報告(案)「次世代高効率無線LANの導入のための技術的条件」に対する意見募集の結果及びそれに対する陸上無線通信委員会の考え方
(平成31年1月19日～同年2月21日意見募集)

意見募集結果を踏まえた陸上無線通信委員会報告(案)「次世代高効率無線LANの導入のための技術的条件」の修正箇所(抜粋)

5.2.2. 動的周波数選択 (DFS) の技術的条件

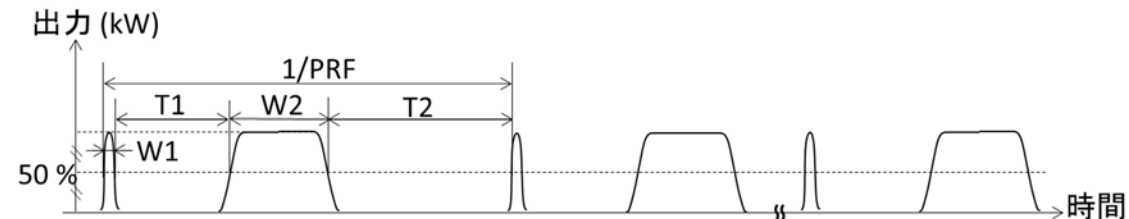
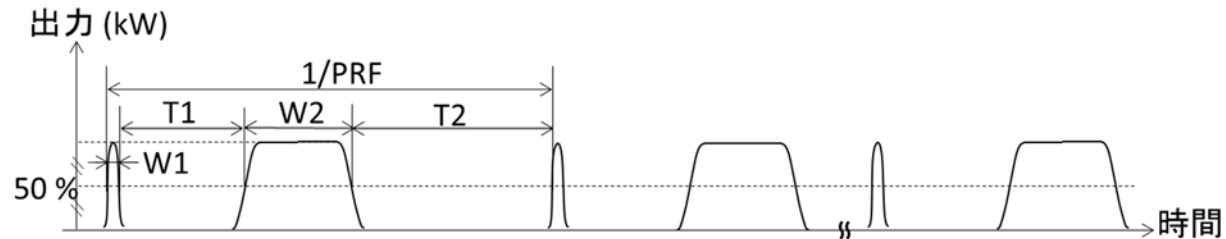
4	クアルコム ジャパン合 同会社	<p>第14回の作業班での発言の通り、5.3 GHz帯の新しいパルスパターンには対応できないものが含まれております。検討の結果以下の変更が必要という結論に達しました。</p> <p>試験信号3および4(報告書案5.2.2章)のPPBの規定ですが、PRFが200の場合PPBの数値が3になります。このパルスは負荷率30%の環境化で検出することは困難です。試験信号3と4の最小のPPBは20以上とし、PRFの値の増加に応じて増加していく規定に変更をお願いします。</p>	<p>頂いた御意見を踏まえ、別紙のとおり5.3GHz帯無線LANのDFSの技術的条件(案)を修正致します。</p>	有

<p>パルス幅W2とW1の差は15us以上が担保される規定に変更をお願いします。また、W2は110 us以下になるようにお願いします。誤差を規定する場合は、誤差を含めた値が上記の数値の範囲に収まるようお願いいたします。</p>		
		<p>パルスパターン見直し案は、ETSIのパルスパターンや通信負荷率を参照して検討され日本の固体素子レーダーに対応するものが規定されています。しかし、現在のDFS試験時の通信負荷率の定義は、ETSIの無線区間の時間占有率で負荷率を規定するものとは異なっています。日本の規定では検査する無線LANの性能や設定により、期待する通信負荷率より低い負荷しか無線区間にかからない場合があります。この場合、本来要求される性能が出ていない機器でも検査を通過する懸念があります。機器の性能に依存する要素を排除し安定したレーダー検出機能を担保するためにも、ETSIに準拠した通信負荷率を規定すべきと考えます。</p>	<p>頂いた御意見を踏まえ、別紙のとおり5.3GHz帯無線LANのDFSの技術的条件(案)を修正致します。</p>	有
		<p>11axの製品開発は標準化と並行して実施してきましたが、新パターンに対応するDFSアルゴリズムの開発はこれから開始となります。商用製品に実装するDFSアルゴリズムの開発には比較的長い時間を必要としますがパターンの確定が遅れたことから、そのサポートの時期は11axの制度化時期とは切り離し、一定期間の猶予を設けるようお願いいたします。11ax向けの制度整備、及びCH144の追加については予定通りのスケジュールで制度化を希望いたします。</p>	<p>本案は、次世代高効率無線LANの導入等のため、陸上無線通信委員会において必要な技術的条件について検討し、その結果を取りまとめたものです。</p> <p>制度化の時期については、今後、総務省において検討されるものと考えます。</p>	無
		<p>第14回作業班において、報告書案第7章に記載される「IEEE等の国際標準化機関」には3GPPも含まれることが確認されました。3GPPではRelease 16で5 GHz帯を含む免許不要帯域向けの5G仕様を策定することになっております。3GPPの仕様開発の動向を注視し、適切な時期に制度改正を行うことを希望いたします。</p>	<p>IEEE以外で規格策定されたものについては、その標準化機関の位置づけも異なることから、利用ニーズや我が国における周波数の利用状況等を踏まえ、必要に応じて検討することが適当と考えます。</p>	無

No.	提出者	提出された意見	考え方	案の修正の有無
1	一般社団法人 情報通信ネットワーク産業協会	スマートフォンやタブレット端末等に標準搭載され、簡易かつ安価な通信インフラとしてより身近なものになっています。また、IoT機器の利用も拡大されている中IEEE802.11ax規格の導入も期待しており、次世代高効率無線LANの導入に向けた本報告書(案)に賛同いたします。	本案に賛同する意見として承ります。	無
		144chのチャンネル数増加は混雑緩和に期待されます。 本件に直接関係がありませんが、144ch拡張により従来の技術基準(IEEE802.11a/n/ac)についてもスプリアス発射・帯域外漏洩等の技術基準についても、同等の検討をお願いします。	本案に賛同する意見として承ります。 なお、ch144の使用については、第5章に記載したとおり、次世代高効率無線LANの技術的条件において可能とすることが適当と考えます。また、次世代高効率無線LANの導入に当たっては、従来の5GHz帯無線LAN規格(IEEE802.11a/n/ac)の下位互換を担保するものとされていますので、新たな技術基準の策定は不要と考えます。	無
		屋内利用限定の表示については、当協会の長年の課題でもあります。 無線設備の本体に表示するには、技術の進歩もありモジュール型無線設備に表示するためのスペース確保が困難な状況でもあります。よって本体以外の表示について賛同します。	本案に賛同する意見として承ります。	無
2	一般社団法人 電波産業会	試験信号3及び4(報告書案5.2.2章参照)のPPB=0.015xPRFの規定ですが、PRFが200の場合PPBの値が3(=200x0.015)になります。これを負荷率30%の環境下でWLANが検出することは困難です。試験信号3と4の最小のPPBは20以上とし、PRFの値の増加に応じて増加していく規定に変更をお願いします。現在の規定ではパルス幅W2とW1の差は15 us	頂いた御意見を踏まえ、別紙のとおり5.3GHz帯無線LANのDFSの技術的条件(案)を修正致します。	有

試験 信号	パルス幅 (W1) [μ s] 注1		パルス繰り返し周波数 (PRF) [Hz]		1バースト 当たりのPRF数	1周期当たりの パルス数の最小値	備考
	最小値	最大値	最小値	最大値			
1	0.5	5	200	1000	1	10	
2	0.5	15	200	1600	1	15	
3	0.5	5	200	1000	1	$\min\{\max\{22, [0.026 \times \text{PRF}]\}, 30\}$	注2
4	0.5	15	200	1600	1	$\min\{\max\{22, [0.026 \times \text{PRF}]\}, 30\}$	
5	0.5	1.5	1114	1118	1	30	注3
6	0.5	1.5	928	932	1	25	
7	0.5	1.5	886	890	1	24	
8	0.5	1.5	738	742	1	20

注2 $\pm 0.5 \sim 1.0$ MHzの周波数偏差を有するチャープ変調を使用するものであり、T1及びT2の最小値は70 μ s、W2の値は20~110 μ sとする。なお、デューティ比 (パルス幅にPRFを乗じて得た値) は10%未満とし、W1とW2の差は15 μ s以上とする。
